**Referitor la cererea de aviz de amplasament, înregistrată cu nr. 60101937797 / 13.03.2019, pentru obiectivul AMPLASARE PANOUL PUBLICITAR IN SISTEM PROVIZORIU SI DEMONTABIL de la adresa judet CLUJ, oras CLUJ-NAPOCA, str. PLOPILOR, nr. FN.**

**AVIZ DE AMPLASAMENT FAVORABIL Nr. 60101937797 / 19.03.2019**

**ELABORARE PROIECT PENTRU AUTORIZAREA EXECUTARII LUCRARILOR DE  
AMPLASARE PANOU PUBLICITAR IN SISTEM PROVIZORIU SI DEMONTABIL**

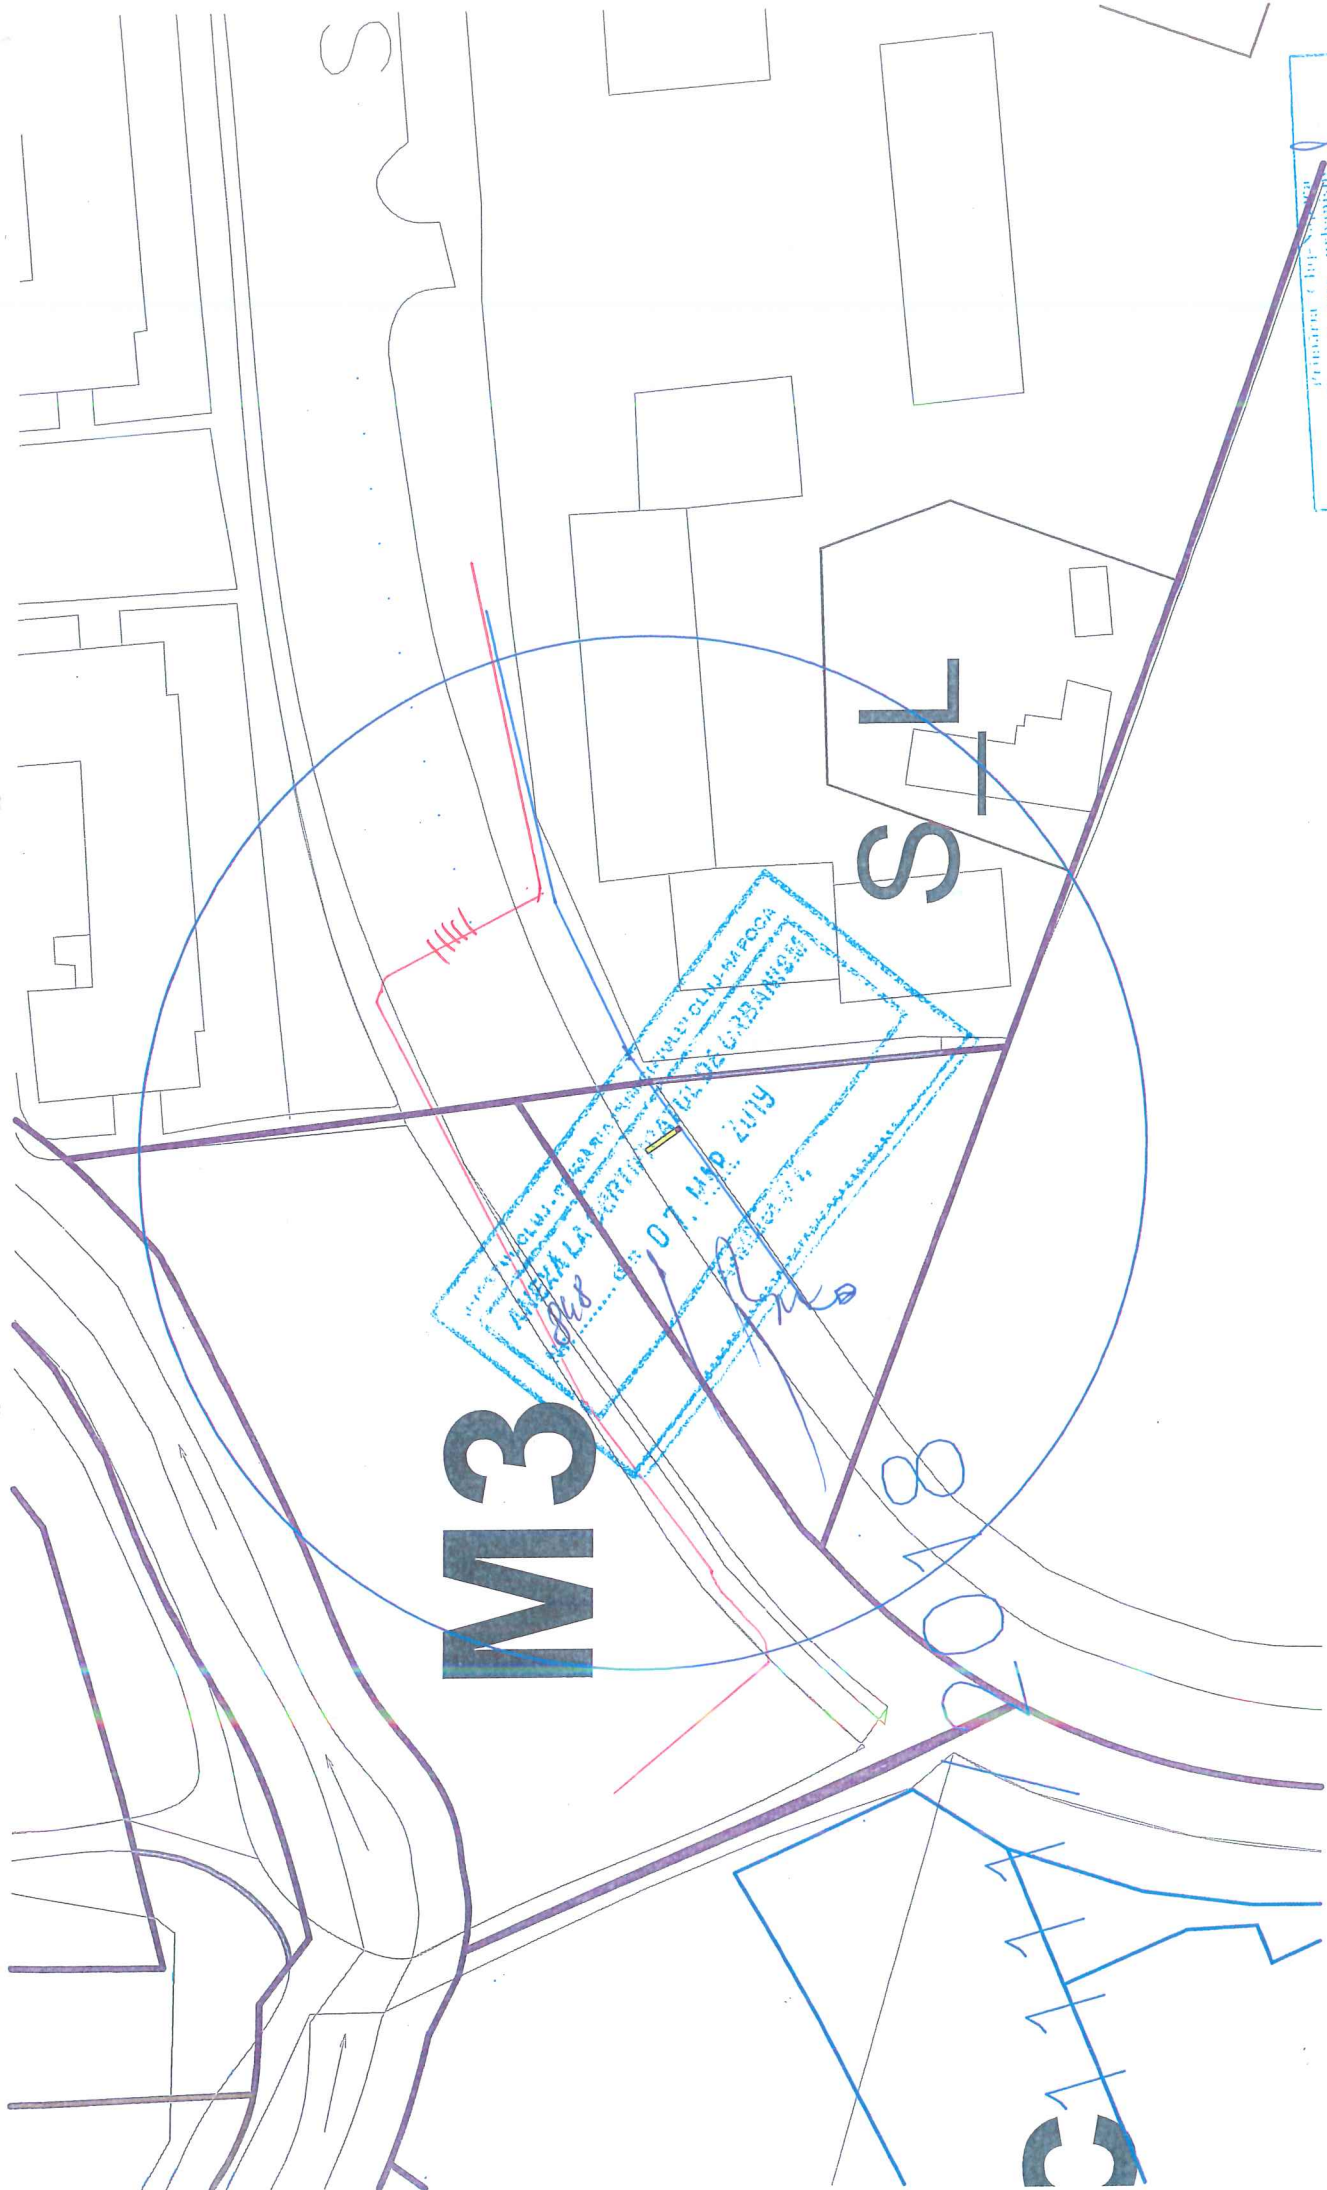
**Va attentionam de existenta traseelor L.E.S. conform planului de situatie anexat.**

**Intre fundatia panoului propus si cea mai apropiata L.E.S. se va respecta distanta minima de 0.6 m in plan orizontal (se vor efectua sondaje manuale de identificare in acest sens); in caz contrar se impune devierea LES cu o firma atestata A.N.R.E., pe cheltuiala solicitantului, pe baza de proiect avizat de S.D.E.E. Cluj, in vederea respectarii distantei sus amintite. Va fi asigurat accesul fara conditii la L.E.S. in caz de defectiuni, interventii, etc.. Nu se vor afecta instalatiile electrice ale SDEE Cluj; orice eventuala modificare adusa acestora se va realiza cu o firma atestata A.N.R.E., pe cheltuiala solicitantului, pe baza de proiect avizat de SDEE Cluj. In cazul efectuării de sapaturi in zona traseelor L.E.S. se va solicita predarea-primirea amplasamentului (FAX 0264205874).**

Prezentul plan de situație însoțeste avizul nr. 2113/022 din data de 13.05.2019

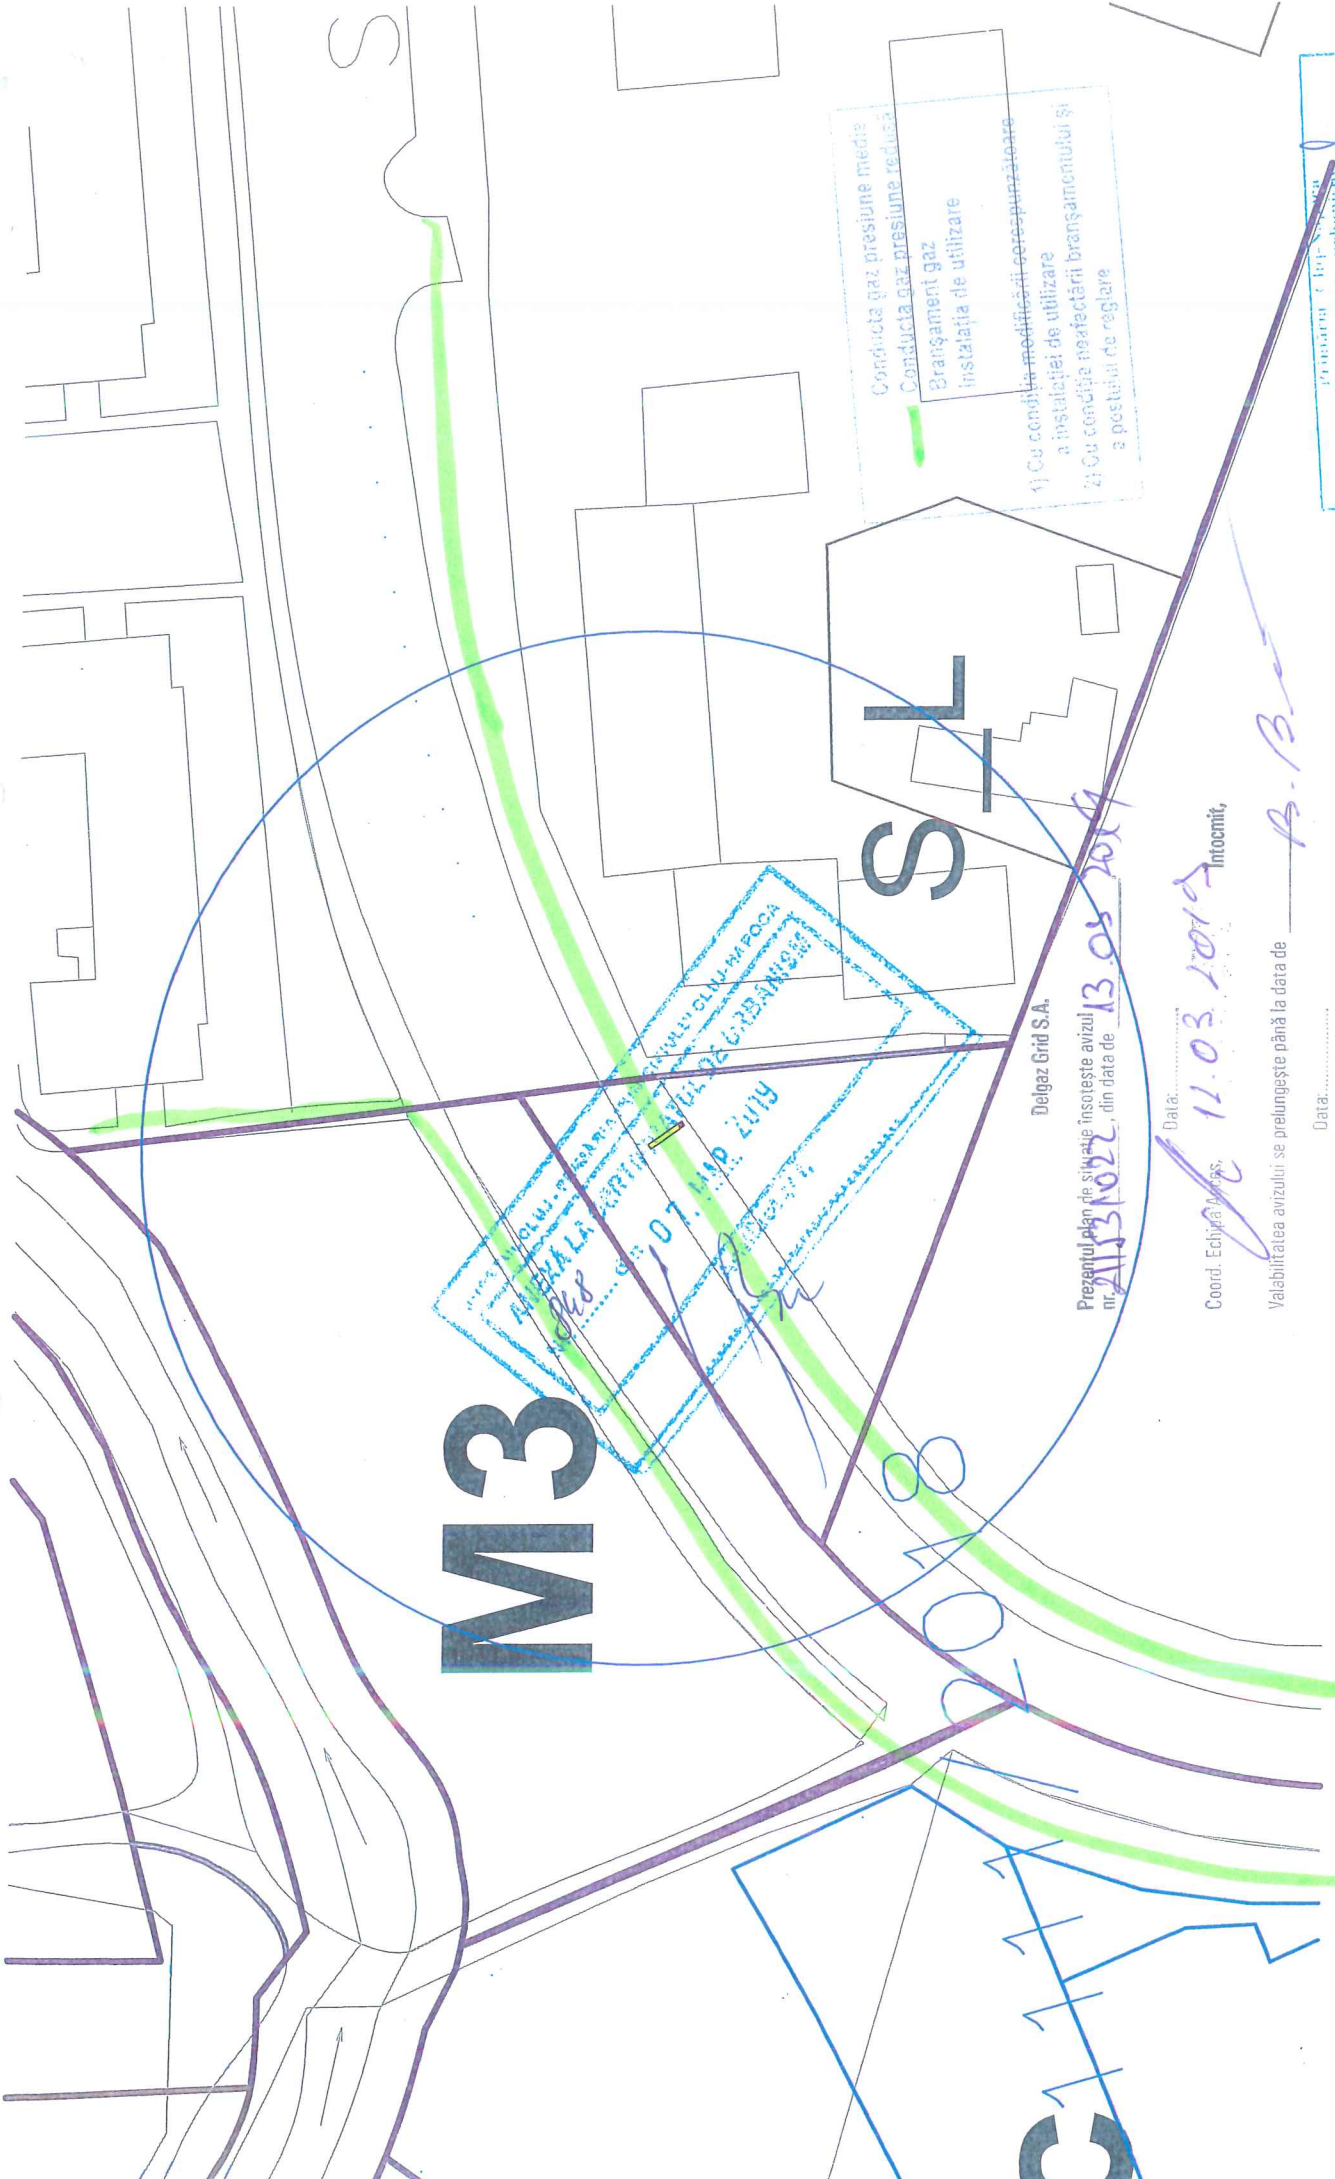
1. Se va respecta distanța de 0,6 metri între conducta de gaze naturale existentă și fundația stălpului proiectat. În cazul afectării conductelor și bransamentelor de gaze naturale existente se va solicita operatorului sistemului de distribuție aviz de relocare conductă, bransamente toate costurile fiind suportate de către beneficiar.

**Adâncimea de pozare a rețelelor subterane trasate este cuprinsă între 0,6-0,9 m.**

Tel.: +40 364 11 66 56  
CFO INTEGRATOR  
Amplas Conform:  
Nr. 12273/19.03.2019

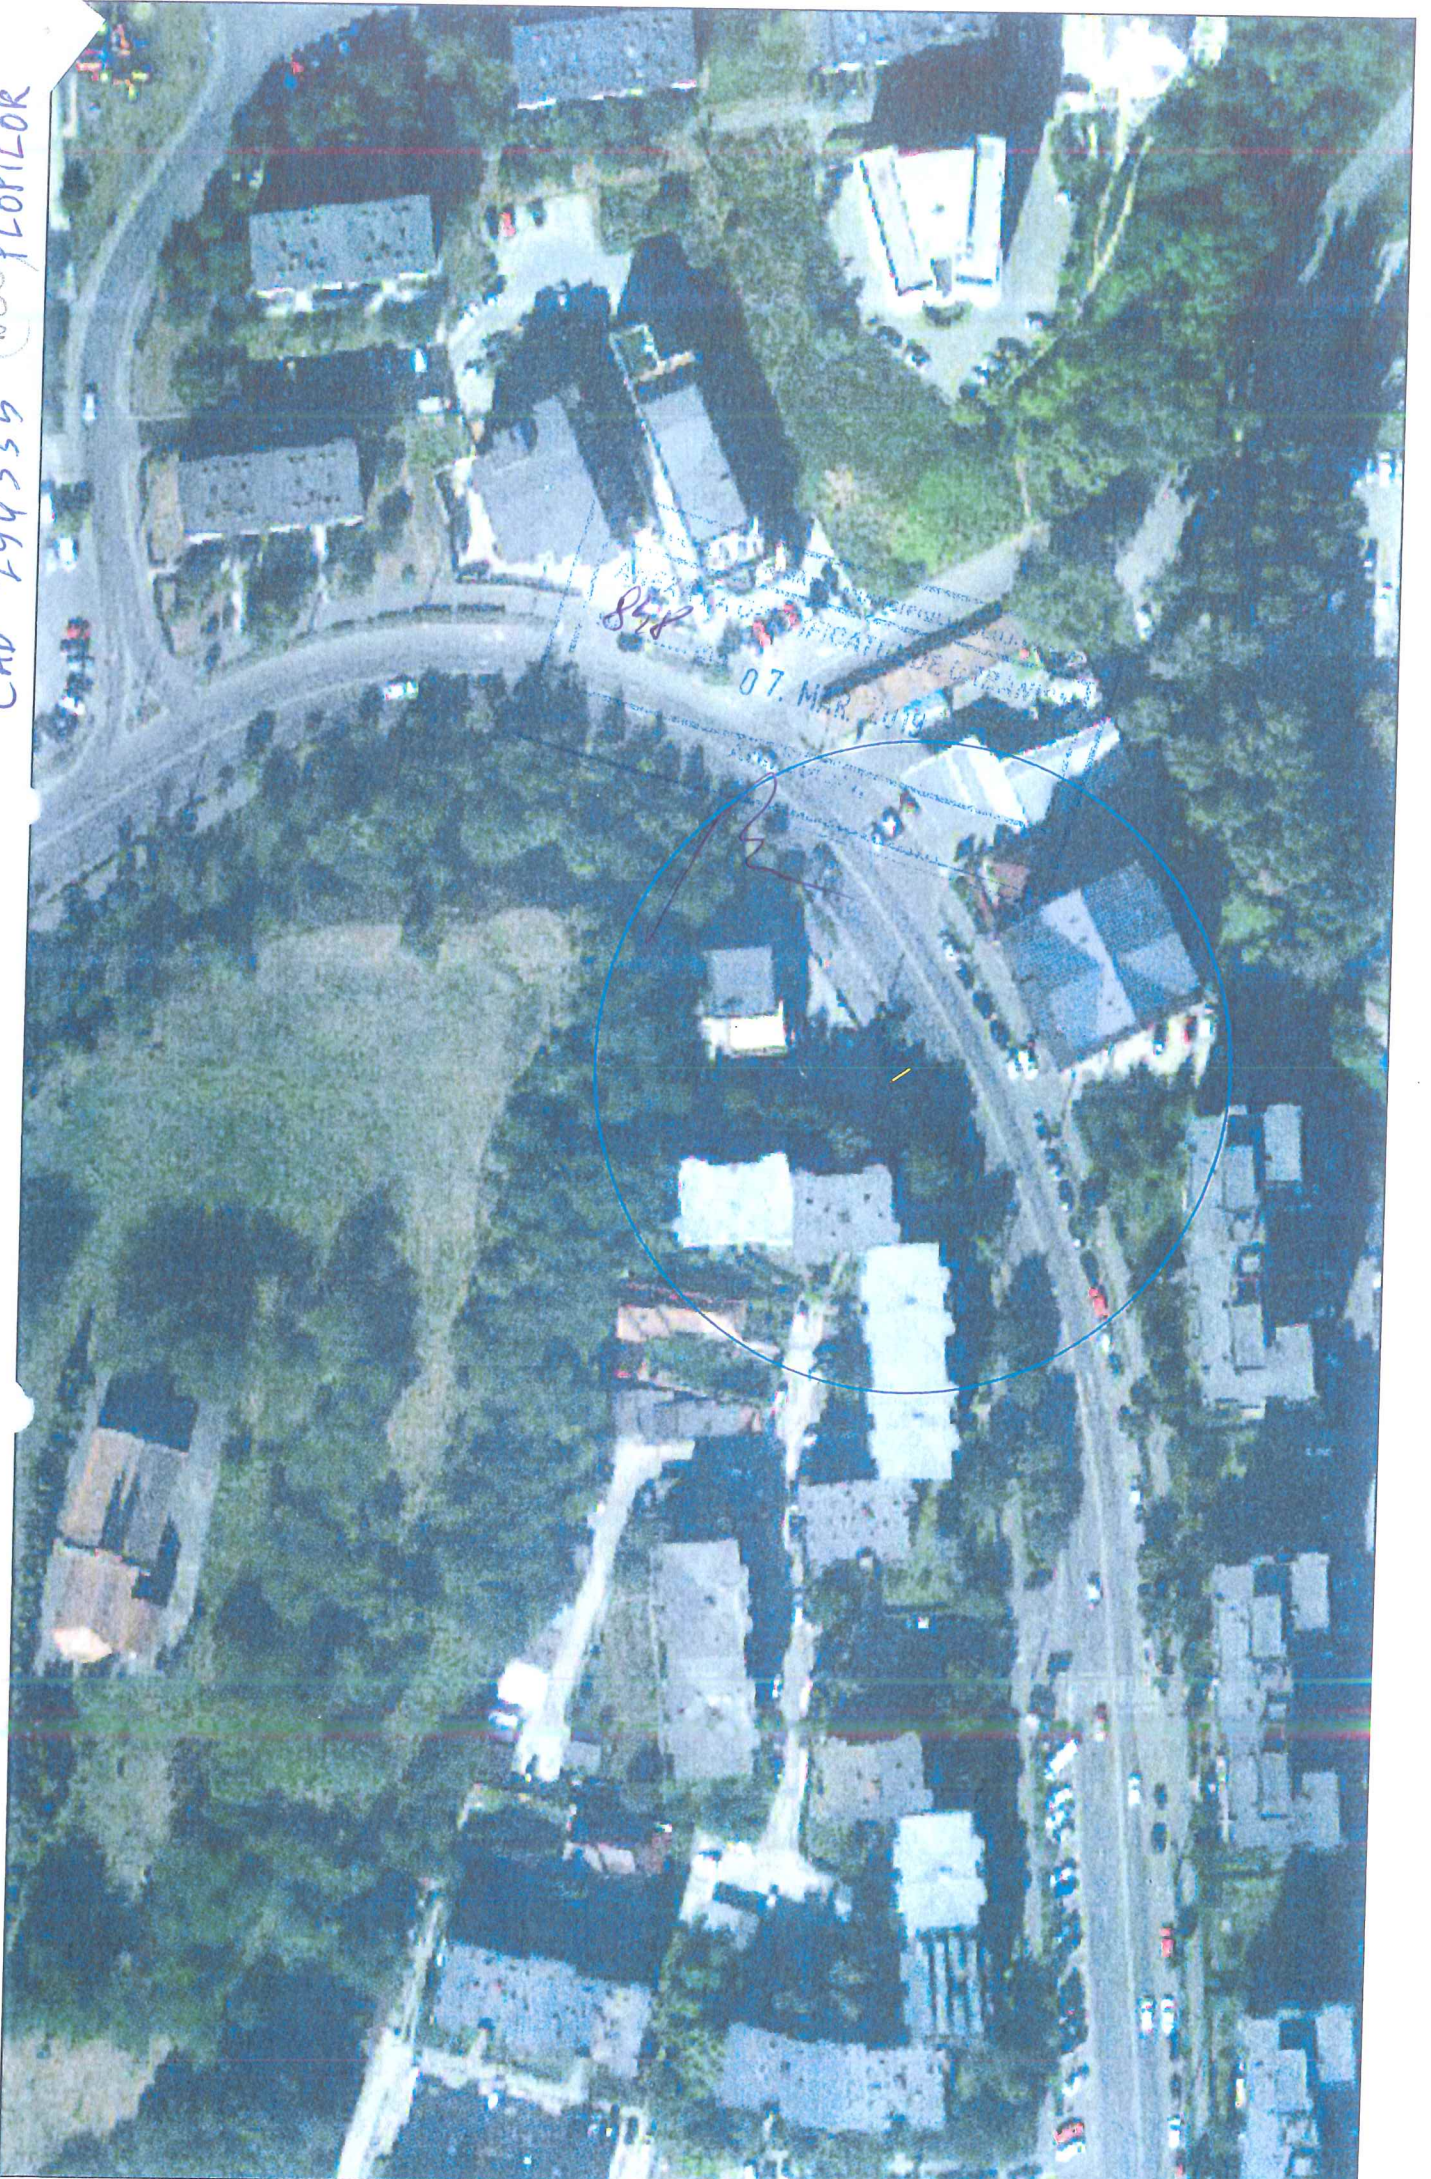
Subtraversarea retelei CFO Integrator:	DA <input checked="" type="checkbox"/>	NU <input type="checkbox"/>
Solicitare de asistenta tehnica pe durata instalarii:	DA <input checked="" type="checkbox"/>	NU <input type="checkbox"/>
Pastrare distanta de siguranta 60 cm:	DA <input checked="" type="checkbox"/>	NU <input type="checkbox"/>
